Änderung des Bebauungsplanes „STRATH-AREAL“

durch Deckblatt Nr.: 2

Markt Donaustauf
Landkreis Regensburg
Reg.-Bezirk Oberpfalz

Deckblatt Nr. 2 **zum Bebauungsplan „Strath-Areal“**

NEUER BEBAUUNGSPLAN

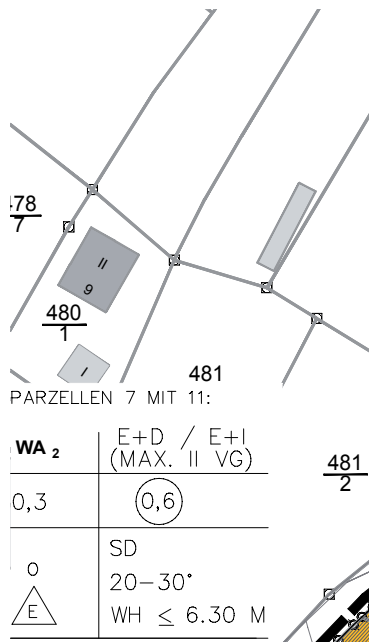
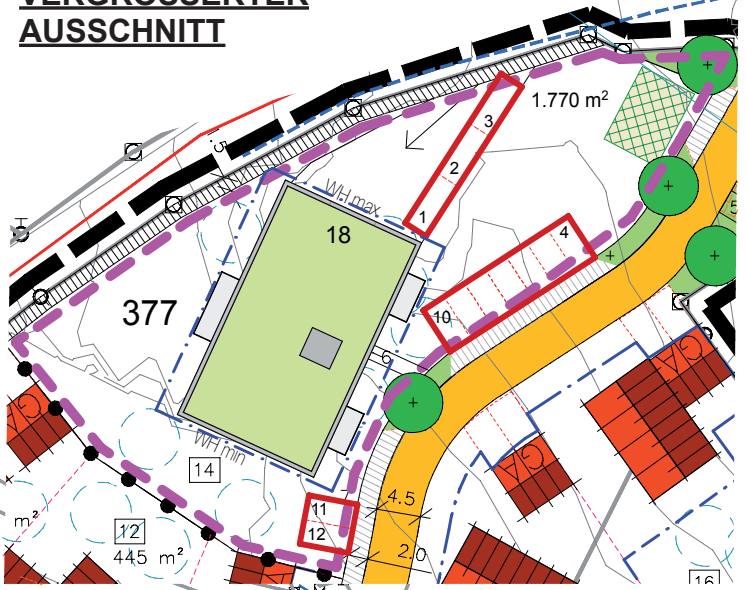
1. Zusammenlegung der Parzellen 14 + 15 zu einer Gesamt-Parzelle 14 und Erhalt des Bestandsgebäudes
2. Anpassung der Baugrenzen in Bezug auf das Bestandsgebäude
3. Anpassung der GFZ auf 0,7 gemäß des Bestandes
4. Anpassung der Geschossigkeit von II auf III Vollgeschosse gemäß des Bestandes
5. Änderung Dachform von SD auf FD gemäß Bestand
6. Lage der gemeinsamen Spielplatzfläche
7. Anzahl und Lage der Stellplätze innerhalb und ausserhalb der Baugrenzen des Grundstückes
8. Wandhöhen min./max. gemäß Bestand (talseits bis OKFFB KG ca. 13,90 m, bergseits ca. 7,60m bis OK Gelände)
9. Änderung der Wohnungsanzahl von 8 auf 9 (3 WE´s je Geschoss)

PARZELLE 14 : Geb ude im Bestand

WA 4	E+OG+D (MAX. III VG)
0,3	(0,7)
0 MFH	FD (im Bestand) WH max: 13,90 M (im Bestand) WH min: 7,60 M (im Bestand)

M GLICHE TIEFGARAGE IM BESTEHENDEN KG - CA. 10 STELLPLATZE
